Nr referencyjny: RGI.ZO.271.80.2024

### Odpowiedź nr 1 na pytania wykonawcy

Dotyczy postępowania w ramach szacowania ceny na zadanie pn. „Dostawa i montaż znaków drogowych i urządzeń BRD dla drogi gminnej nr 352003T ul. Szkolnej w Nowej Słupii”

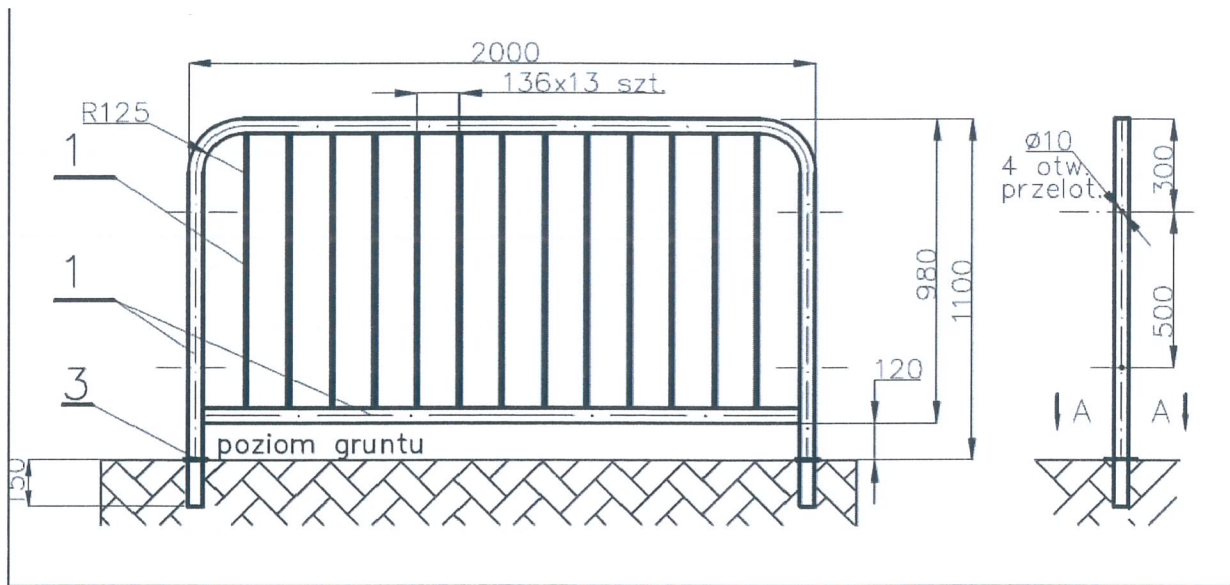
Prosimy o przesłanie rysunku technicznego U-11a

**Odpowiedź:** Poniżej rysunek techniczny bariery (kolor żółty).
